雄物川水系河川整備計画（大臣管理区間）を変更しました

雄物川水系河川整備計画の変更経緯

雄物川水系河川整備計画【大臣管理区間】の主な変更内容について

◆ダムサイト周辺計画イメージ(ロックフィルダム)

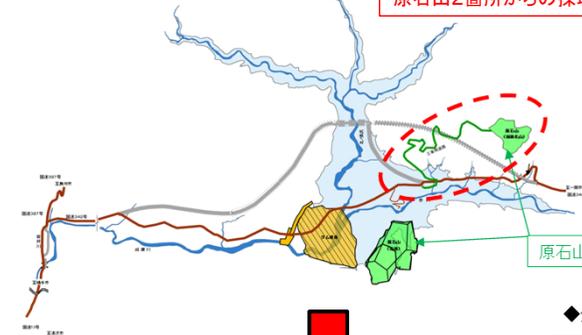
新たな技術である台形CSGダムを採用することにより、合理化施工が図られると共に、自然環境への影響低減が可能となることから、ダム諸元を変更。

ロックフィルダムでは、大量の固い岩石を必要とするため、原石山2箇所からの採取で必要量を確保する計画。

当初予定していた原石山及び工事用道路(L=2.7km)の減

台形CSGダムは、周辺から採取できる砂礫を活用でき、ダム堤体の体積も少なくなるため、1箇所からの採取で必要量を確保する計画。
